SERVICE INFO – INA 0047

Utskiftning av remstrammer 534 0062 20 i 534 0340 10 for Mercedes Actros

Figur 1: 534 0062 20 (erstattet utforming)

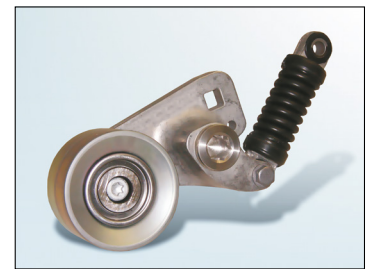
Remstrammer 534 0062 20 (bilde 1) er ikke lenger tilgjengelig, og er blitt erstattet av art. nr. 534 0340 10 (figur 2).

De grunnleggende forskjeller mellom de to utformingene er en ny venderulle med forbedrede driftsegenskaper og en modifisert skjermplate.
